# 質 疑 回 答 書

工事名 摂津市民文化ホール耐震補強及びリニューアル工事

自動制御設備表

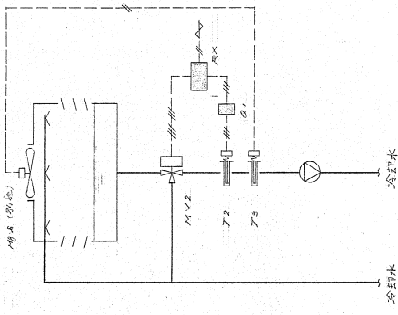
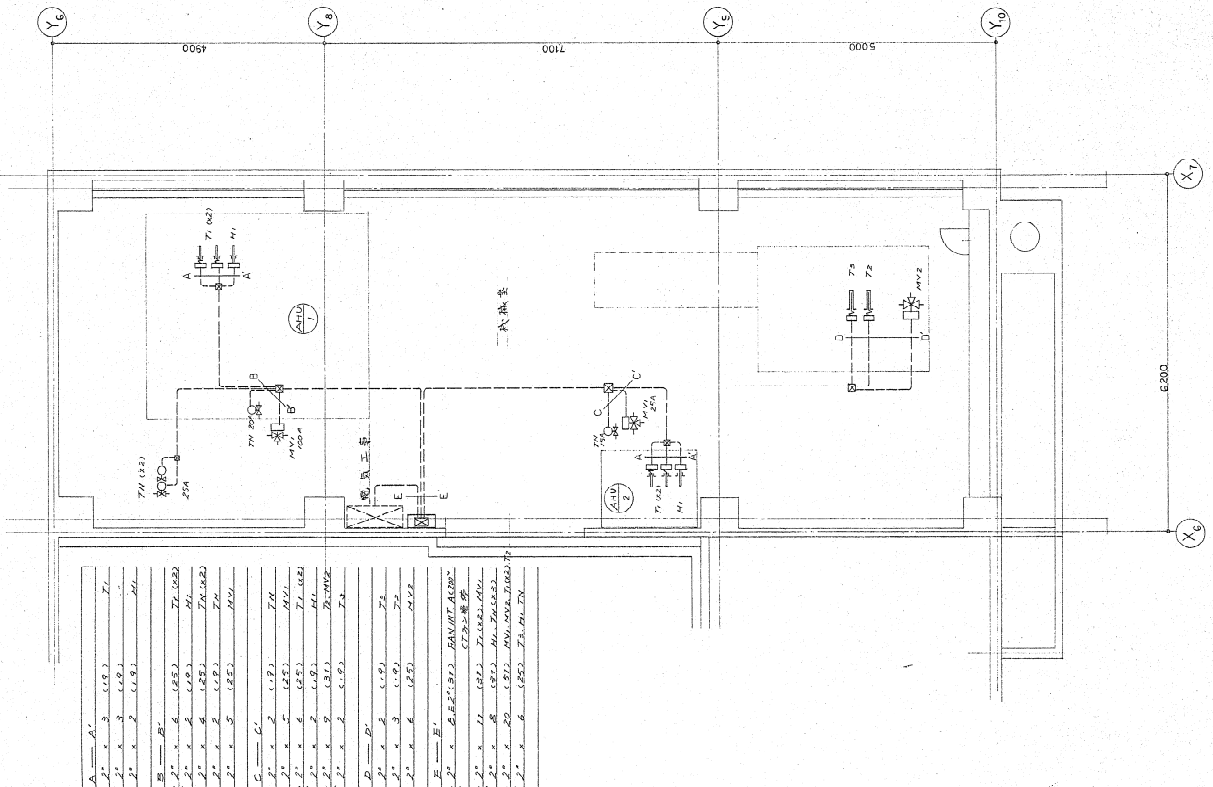
質疑番号	図面番号	質 疑	回 答
1	A-03	特記仕様書に外壁の改修等とありますが、外壁（塗装・シール・補修）の施工範囲をご指示下さい。	外壁の改修等はA-76図の改修仕様を示す。 外壁塗装替えはありません。
2		空調についての計装表記がございません。ご指示願います。	更新機器にかかわる自動制御の配線器具等の取外し再取付けを行う。自動制御の配線器具類は既設品再利用。 (参考既設図AC-17図参照)
3		軽微な作業とは現場調査以外に何を指しますでしょうか？	館利用に支障のない作業。
4	S-02	図面上、柱部分について、増打表記と補強箇所無しとありますが、どちらが正しいでしょうか？	補強箇所なしが正。 (S-31図参照)
5	A-48	架台等、防水期間中ジャッキアップとなっていますが、ジャッキアップでの防水施工は不可と思われます。ご指示願います。	一時撤去再取付とする。
6		現在の音響測定データはございますでしょうか？	有ります。
